Książnica Kopernikańska w Toruniu

ADM.3810.1.2023

PYTANIA I ODPOWIEDZI – ZESTAW NR 9

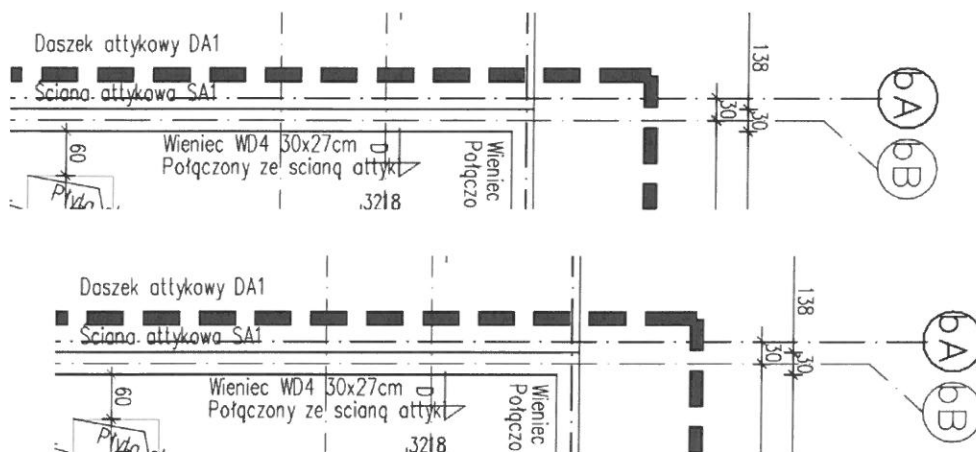
Prosimy o rysunek konstrukcyjny dla „Ściana attykowa SA1” opisanej na rys. K-05 A1.

Odpowiedź:

Zamawiający załącza Rys. K-2.7 rev1.

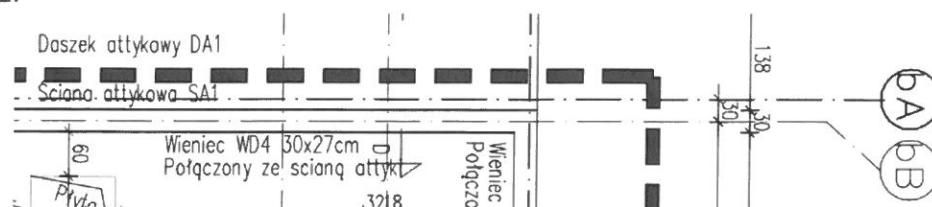
Prosimy o rysunek konstrukcyjny dla „Wieniec WD1 30x172cm Połączony ze ścianą attyki” - opisany na rys. K-05 A1.

Odpowiedź:

Zamawiający załącza Rys. K-2.7 rev1
